From: "5.1.2,e" <5.1.2,e@waternet.nl>
Sent: Wed, 3 May 2023 23:05:08 +0200
To: "5.1.2,e" <5.1.2,e@amsterdam.nl>
Subject: RE: 5.1.2,e

Onderwerp: Amsterdam - advies ondergronds bouwen

Wij hebben een aanvraag in behandeling voor veranderen en vergroten van de begane grond van de woning en het creëren van een insteekverdieping, op de locatie 5.1.2.e 5.1.2.e Amsterdam

- Enkelbestemming
Wonen
- +++ Dubbelbestemming
Waarde - Archeologie 2
- ~ Dubbelbestemming
Waterstaat - Waterkering
- Bouwvlak

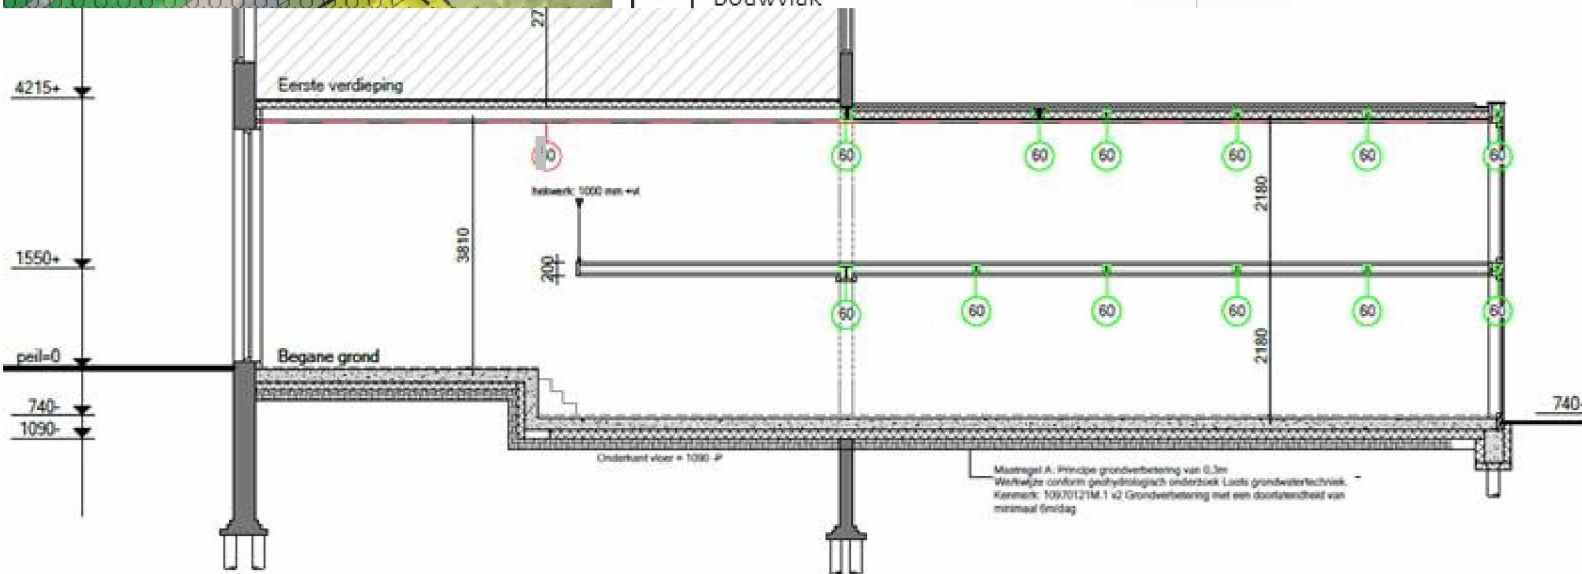
Zou je daarom wederom het advies kunnen aanvullen met of de *waterstaatsbelangen dit gedogen?*

Kan er mogelijk worden beargumenteerd dat de waterstaatsbelangen zijn opgenomen in de Keur en dat indien er geen verboden of strijdigheden of voorwaarden gelden, dat dit betekend dat de waterstaatbelangen deze ruimtelijke ontwikkeling gedogen? Er wordt immers ook ondergronds in de aanduiding ook niks uitgebreid.

Leger profiel en profiel van vrije ruimte in geval van een waterkering met een ‘vergrote kernzone in het vlakke achterland achter de teen’

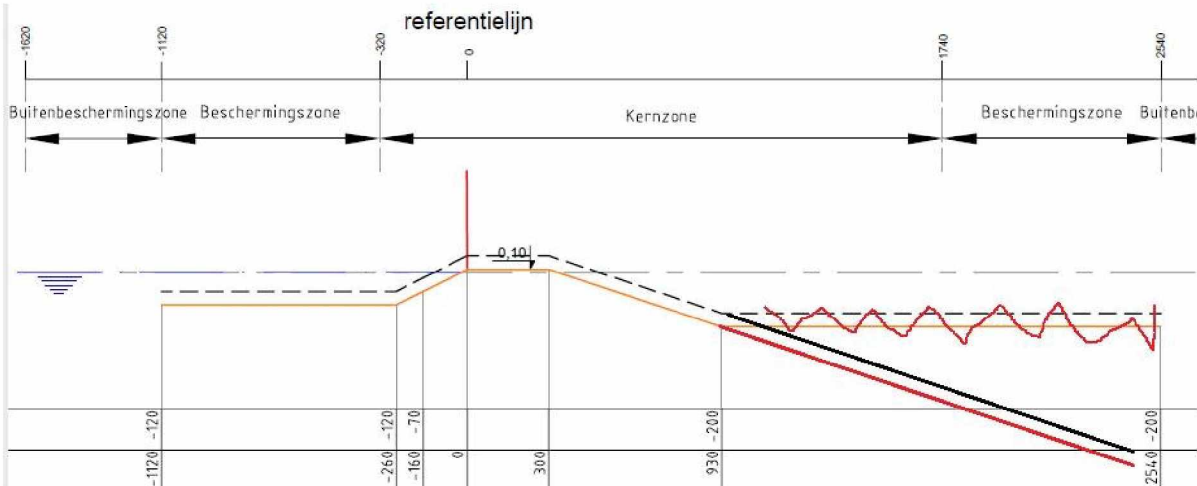
Voor het kunnen verlenen van de vergunning is het belangrijk dat de begane grond, inc. fundering (afgezien van de heipalen) niet binnen het leggerprofiel (rode lijn) en profiel van vrije ruimte (gestippelde zwarte lijn) van de kering komt.

-In dit leggerprofiel ligt in het horizontale gedeelte het leggerprofiel op 2m – NAP en het profiel van vrije ruimte op 1,5m - NAP, terwijl het maaiveld o.b.v. AHN op 3,4m – NAP ligt. Op basis van onze papieren doorsnede van de dijk ligt onze dijk dus 1,4m (of 1,9m) hoger dan het maaiveld. Dit zou in normale gevallen betekenen dat er t.h.v. het huis niet gebouwd of gegraven mogen worden op die plek want dan zit je (altijd) in het leggerprofiel en profiel vrije ruimte van onze kering.

Echter ga ik o.b.v. van de beleidsregels vanuit dat dit een kering betreft met een ‘vergrote kernzone in het vlakke achterland achter de teen’ zie beleidsregel 1.1 punt ‘f’ uit de Keur beleidsregels AGV 2019. In dit geval komt het erop neer dat de schuine lijn van het leggerprofiel (dunne rode lijn) en profiel van vrije ruimte (dunne zwarte gestippelde lijn) doorgetrokken moet worden met dezelfde helling (talud), zie onderstaande afbeelding. In dit geval is de talud van de kering 1:3, dus t.h.v. de voorgevel van 5.1.2.e (grofweg 25m afstand van de referentielijn) zou o.b.v. deze regel het leggerprofiel op ruim 7m – NAP liggen en het profiel van vrije ruimte op ruim 6,5m – NAP.

Aangezien het maaiveld op 3,4m – NAP ligt en de onderkant van de nieuwe vloer op niet veel meer dan 1,2m onder maaiveld worden uitgevoerd (plus wat graafwerk) wordt er tot maximaal 5m – NAP gegraven, wat minimaal 1,5m boven het profiel van vrije ruimte is (dikke zwarte lijn). Hiermee komt de nieuwe vloer dus niet in de kering te liggen en is daarmee vergunbaar.

Op basis van bovenstaande snelle inschatting zijn de werkzaamheden dus vergunning plichtig en ga ik er voor als nog vanuit dat we deze werkzaamheden kunnen vergunnen. Definitief besluit volgt uiteraard uit een vergunning.

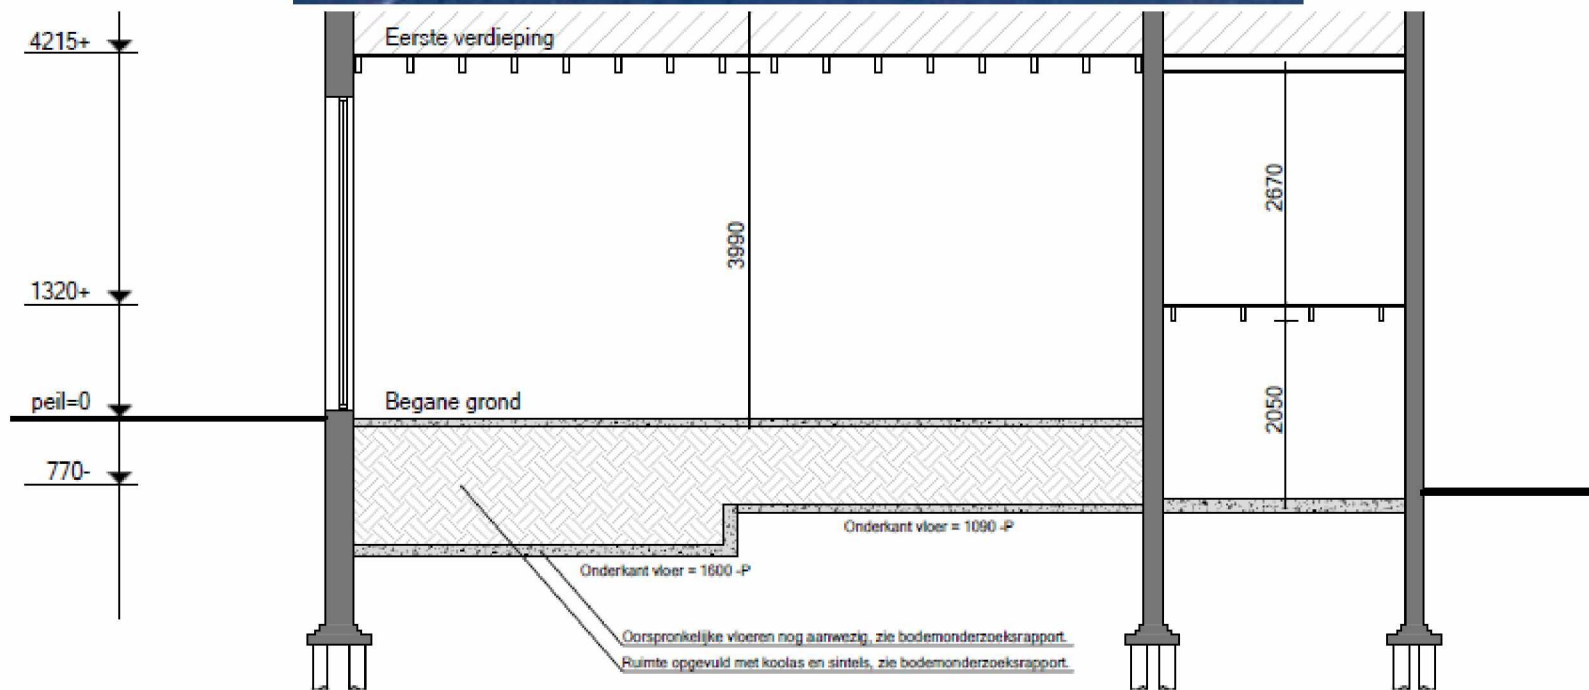
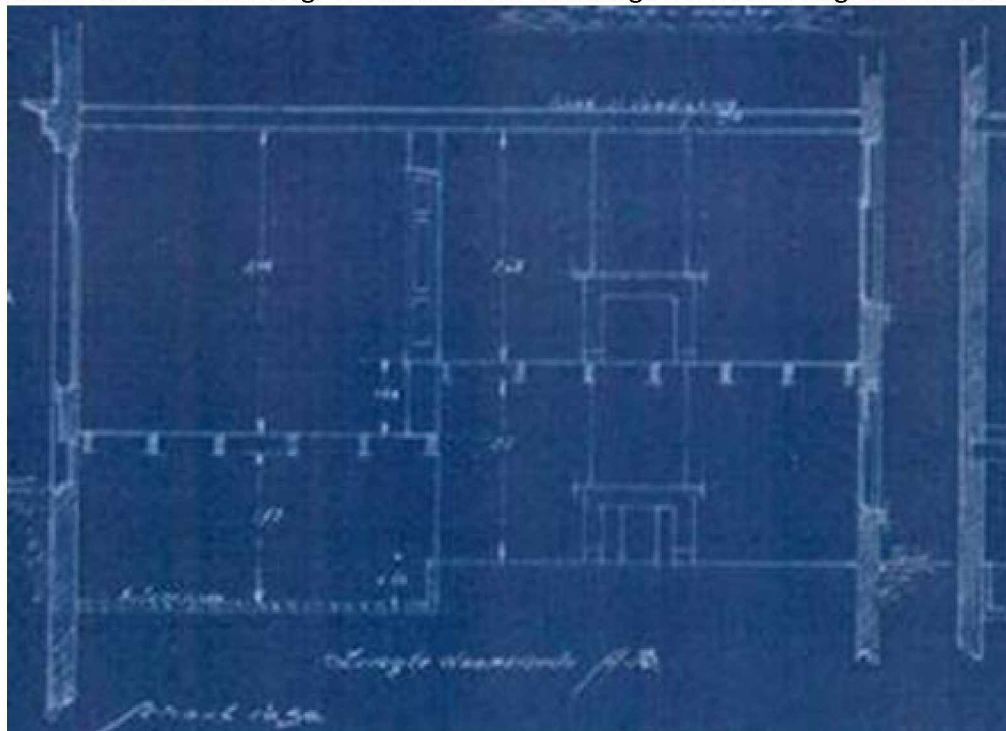
In het bestemmingsplan "Don Bosco en Park Frankendael" geldt dat "de oppervlakte, voor zover gelegen op of onder peil, niet worden uitgebreid" ter plaatse van de aanduiding "waterstaat waterkering". Deze aanduiding bevindt zich tm ongeveer 6 meter achter de voorgevel.

Mogelijk is er strijd met dat artikel, omdat de vloer en daarmee ook de meetpositie waar de oppervlakte (GO/BVO etc) wordt gemeten wordt verlaagd. Deze vloer ligt onder Peil, dus kan er mogelijk sprake zijn van een uitbreiding van de oppervlakte op, of onder Peil. Al lijkt er geen sprake te zijn van een toename van de oppervlakte door de verlaging van de vloer binnen de aanduiding "Waterstaat – Waterkering". (Er wordt geen extra oppervlakte gerealiseerd door de verlaging)

Met Ruimtelijke ordening is afgestemd dat we dit gaan beoordelen als strijdig, omdat een eerdere vergunning is vernietigd vanwege een strijdigheid met dit artikel (plan is sindsdien opnieuw ingediend, maar de strijdigheid geldt dus mogelijk nog)

Deze afwijking kan slechts worden verleend, indien de waterstaatsbelangen dit gedogen. Alvorens toepassing te geven aan deze bepaling dient advies te worden ingewonnen bij het Hoogheemraadschap Amstel, Gooi en Vecht
